ВКЛАДЫШ ДЕРЕВЯННЫЙ СМЕННЫЙ МЕЛКИЙ ДЛИНОЙ 798 мм, ШИРИНОЙ 698 мм ДЛЯ МОДЕЛЬНЫХ ПЛИТ

ГОСТ 20153—74

Изменение № 1 ГОСТ 20153—74 Вкладыш деревянный сменный мелкий длиной 798 мм, шириной 698 мм для модельных плит. Конструкция и размеры

Изменение № 2 ГОСТ 20153—74 Вкладыш деревянный сменный мелкий длиной 798 мм, шириной 698 мм для модельных плит. Конструкция и размеры

Черт. 1

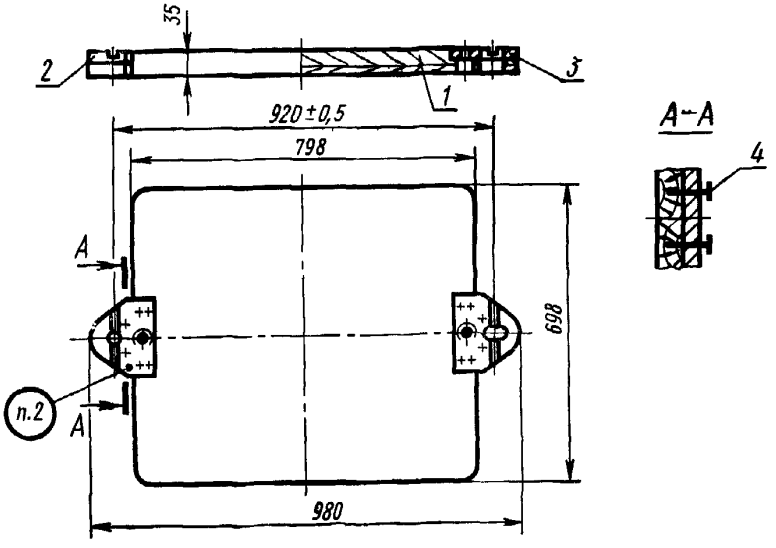
Пункт 1. Чертеж 1. Подрисуночная подпись. Заменить обозначение шурупа: А4×25.09.2 по ГОСТ 1145—70» на «1—4×25.016 по ГОСТ 1145—80».

Пункты 1, 3, 4, 6. Чертежи 1—4. Заменить слова: «Теоретическая масса» на «Масса не более».

Черт. 2

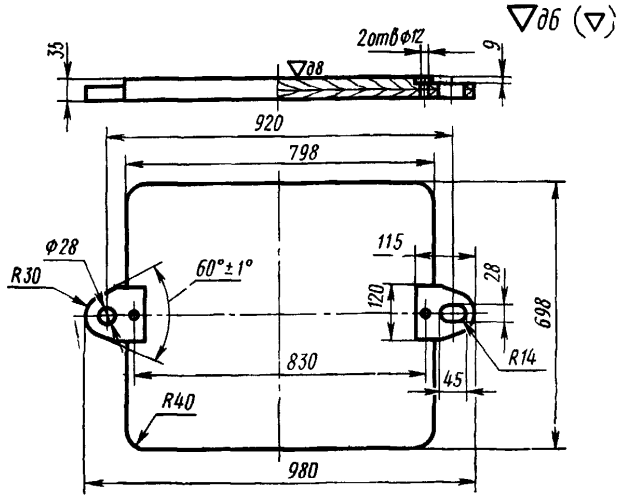
Пункт 3. Чертеж 2. Заменить обозначения шероховатости:

Черт. 3

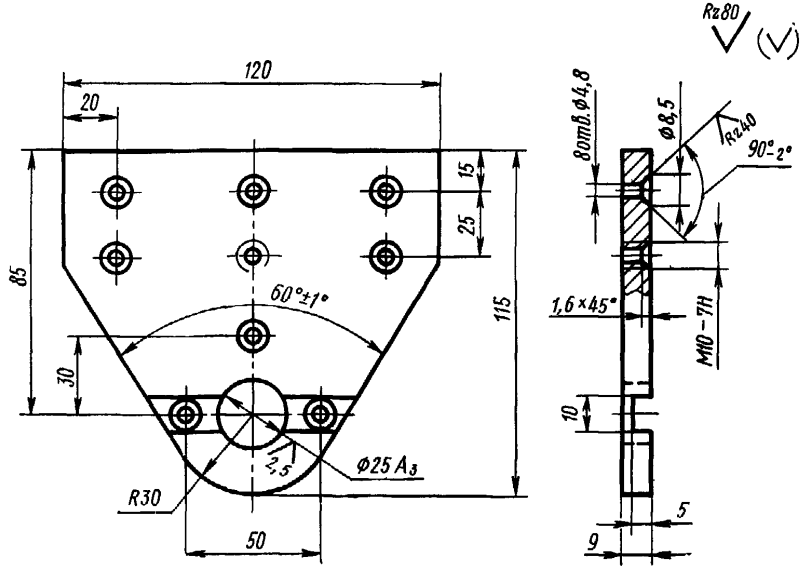
Пункты 4, 6. Чертежи 3, 4. Заменить обозначение поля допуска: A_3 на H8.
